改善箇所説明図

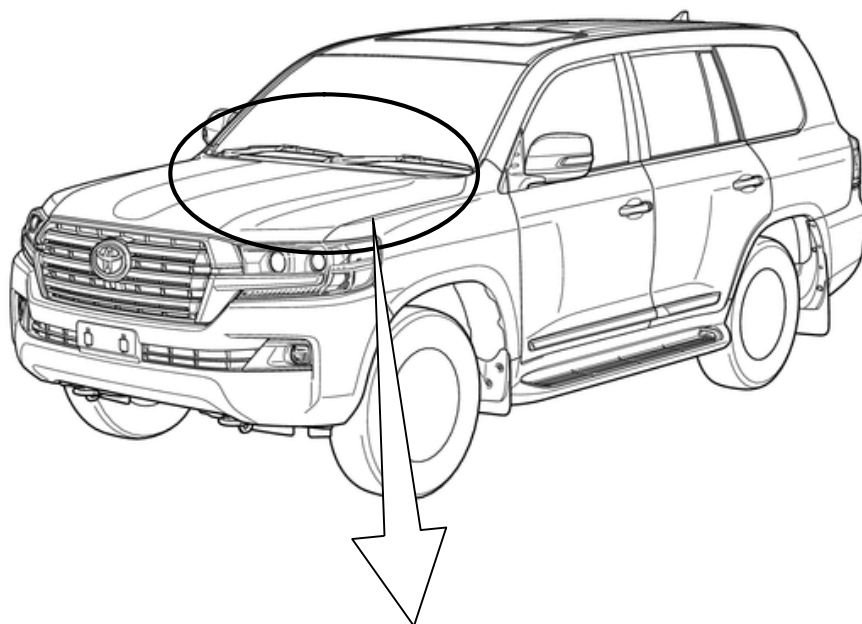
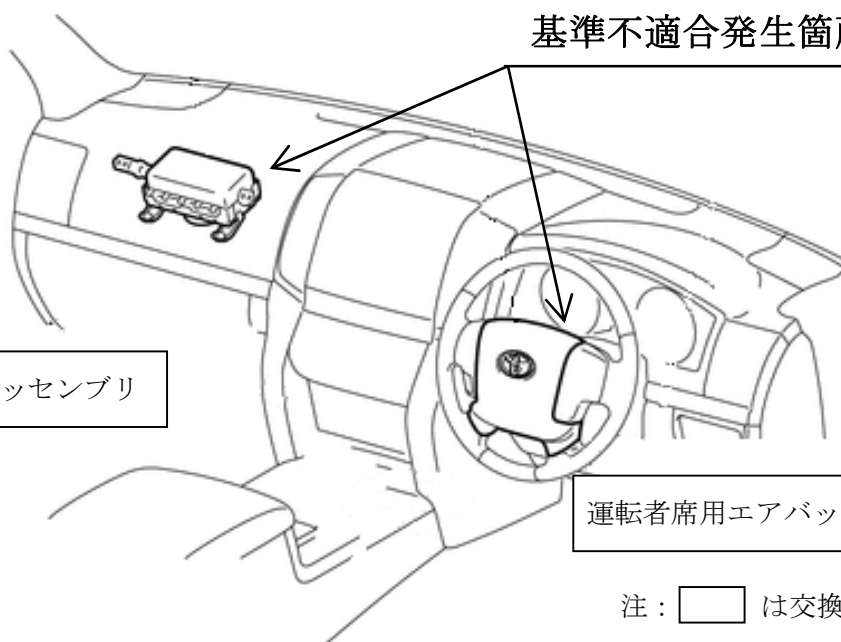
基準不適合発生箇所

運転者席用または助手席用エアバッグにおいて、車両工場での作業が不適切なため、異なる仕様の部品を搭載したものがある。このため、エアバッグ作動時に正常に展開しないおそれがある。

全車両、運転者席用または助手席用エアバッグアッセンブリを良品と交換する。

識別：改善済車両には車台番号打刻位置の右側に黄色ペイントを塗布する。
